**EHPAD PRE MILLET**

**PRO**

**Additif N°4**

**Remplacement de la toiture de l'Ehpad Pré de Millet à  
Graulhet (81)**

Figure 1 Zone à découper côté Refend

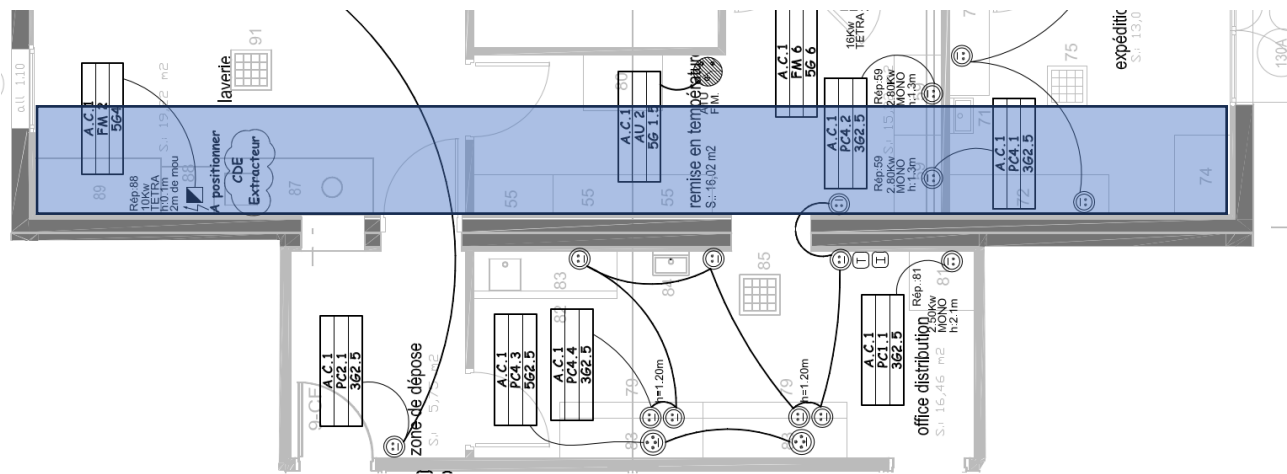
- Découpe des plafonds isothermes au niveau des jonctions du mur de refend séparant le côté en fermette et le côté en charpente traditionnelle ainsi qu'autour des hottes de cuisine dont le lot CVC devra la dépose.
- Cette prestation permettra aux lots techniques de découper les réseaux traversant ce mur de refend.

Figure 2 Repérage des Hottes

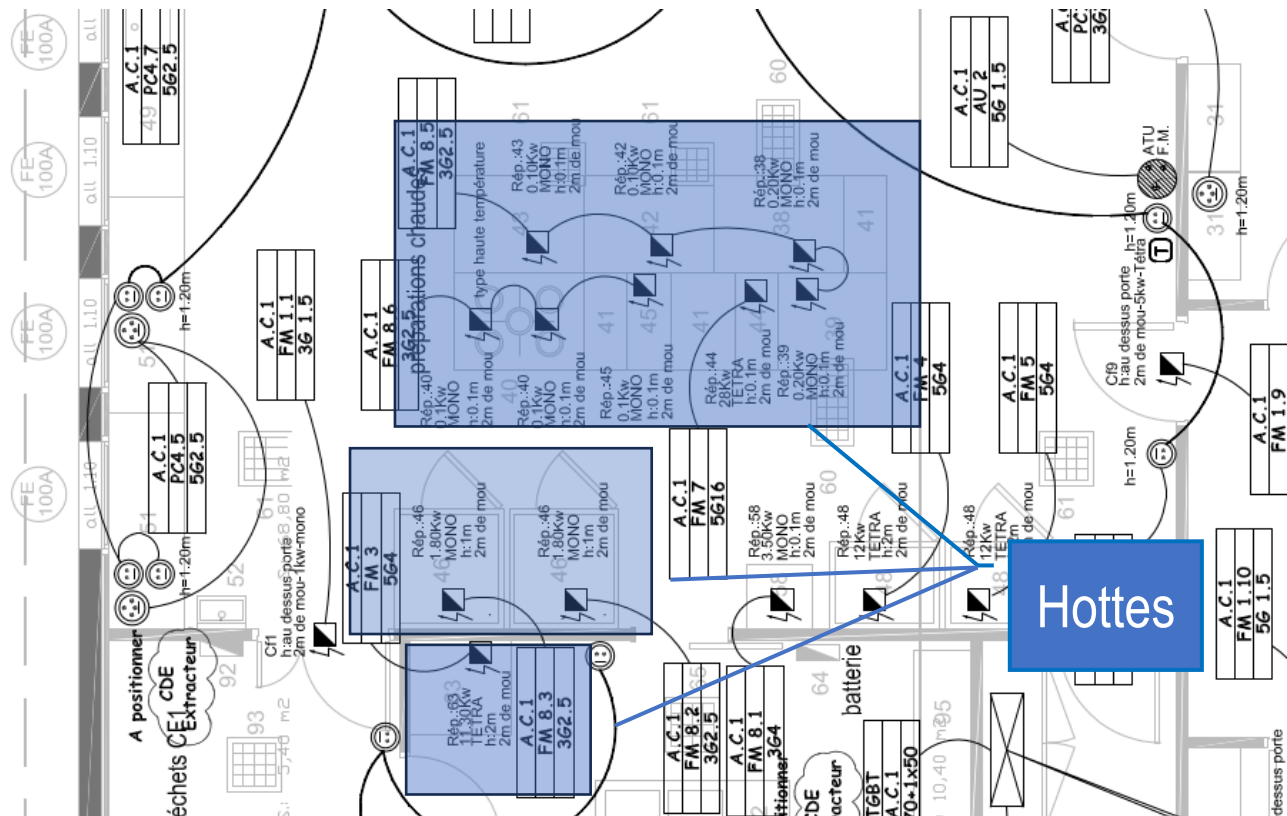
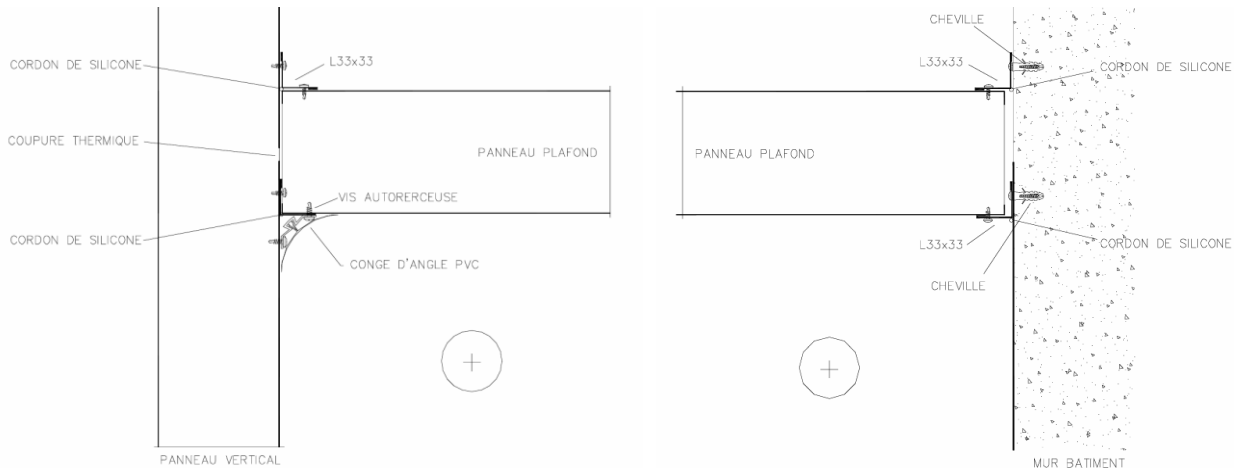
- . La dépose des hottes de cuisine et leur stockage dans l'une des pièces sur site.
- . La déconnexion des réseaux (Ventilation, fluides divers...) traversants le mur de refend.
- . La déconnexion des réseaux traversants les plafonds isothermes (Fluides frigo)
